Aktennotiz

Datum: 29.01.2021

Klassifizierung keine
Aktenzeichen 14KEX.SEG15, 14/19/001
Referenz ENSI 14/2951

Stellungnahme des ENSI zu den aktualisierten Fukushima-Erdbeben- nachweisen des KKB

Abbildung 1: ENSI-2015 gefährdungskonsistentes Spektrum (UHS), Standortoberfläche $10^{-4}/a$, Dämpfung 5 %, (mean PGA=0,383 g) aus /6/

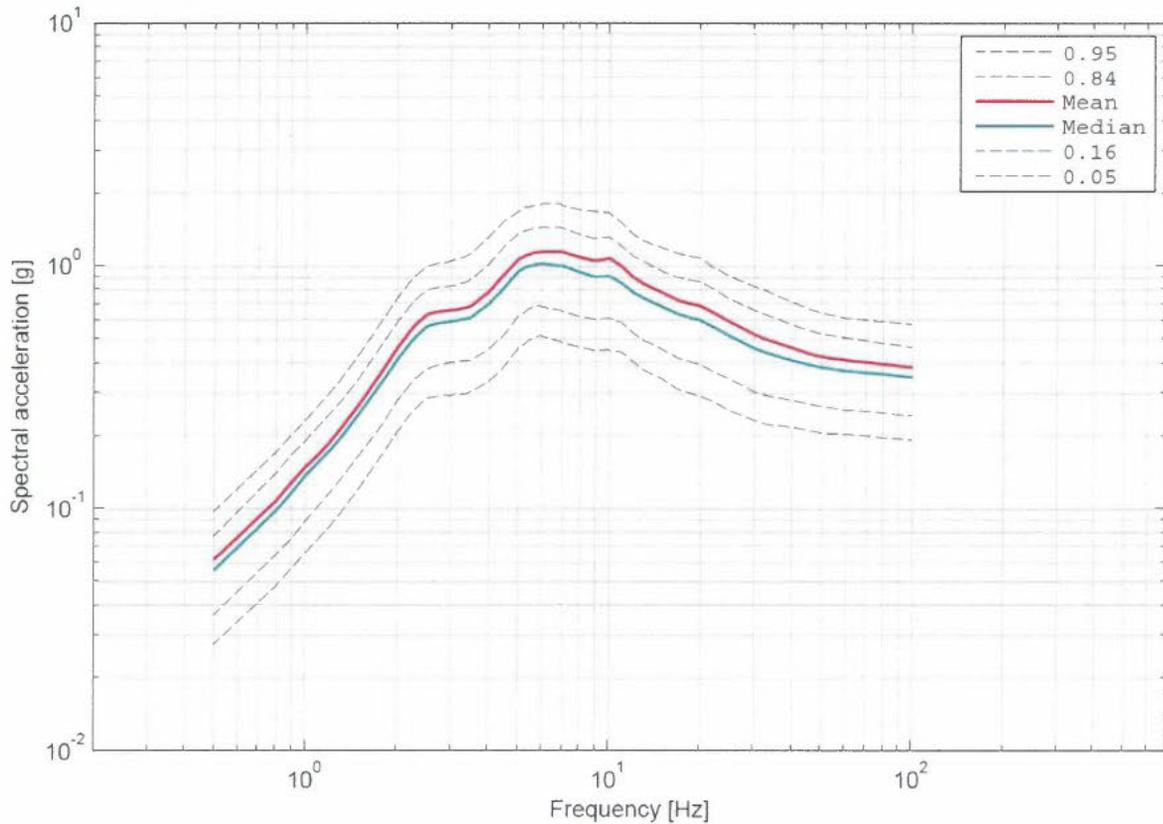
Mit Verfügung vom 26. Mai 2016 /71/ legte das ENSI die Erdbebengefährdungsannahmen ENSI-2015 als neue Erdbebengefährdungsannahmen für das KKB fest. Das vom KKB in seinen Berechnungen zugrunde gelegte Erdbebenantwortspektrum entspricht dem UHS für eine Überschreitungshäufigkeit von 10⁻⁴/a auf der Terrainoberfläche aus der Erdbebengefährdung ENSI-2015. Das KKB erfüllt im Rahmen der Aktualisierung der Fukushima-Erdbebennachweise somit die Vorgabe gemäss Dispositivziffer 1 aus der Verfügung /71/. Das KKB verwendet für seine Gebäudeanalysen das für die Terrainoberfläche gültige Antwortspektrum statt dem üblicherweise verwendeten UHS auf Fundamentniveau des Reaktorgebäudes. Dieses Vorgehen beurteilt das ENSI als akzeptierbar, da das UHS auf Terrainkote in etwa jenem auf Fundamentniveau des Reaktorgebäudes entspricht.

Insgesamt beurteilt das ENSI die vom KKB verwendete Erdbebengefährdung als korrekt und der aus der Erdbebengefährdung ENSI-2015 abgeleitete Wert von 0,383 g (PGA) ist als Nachweiskriterium für die Beurteilung der Erdbebensicherheit geeignet.
